**Autorité environnementale**

**Avis délibéré de l’Autorité environnementale  
sur le projet d’interconnexion électrique  
AQUIND entre la France et le Royaume-Uni**

**n°Ae : 2024-014**

Avis délibéré n° 2024-014 adopté lors de la séance du 16 mai 2024

Figure 6 : schéma du forage dirigé prévu pour le point d'atterrage (source : dossier)

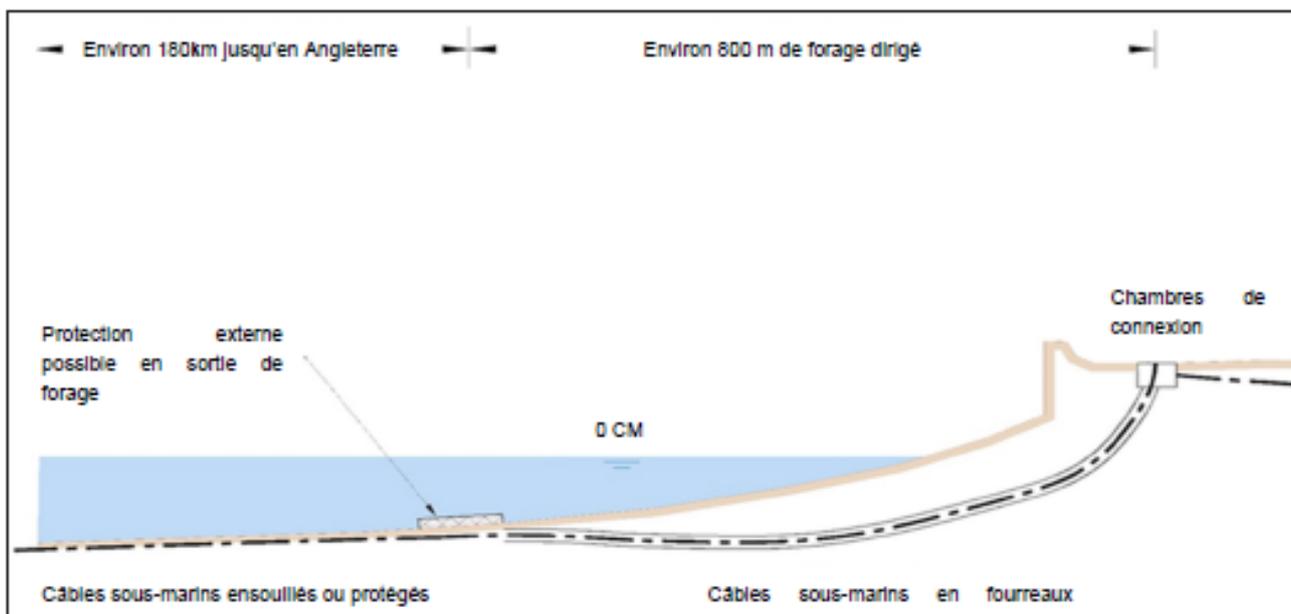
Le forage dirigé entre le point d'atterrissage et une zone subtidale, donc toujours immergée, située à 800 m de la côte (PK 181) permettra, selon le dossier, de préserver la ZSC Littoral Cauchois.

***L'Ae recommande d'adapter le planning des travaux et de vérifier que les précautions particulières prévues sur la partie marine permettent d'éviter toute incidence significative sur l'avifaune.***
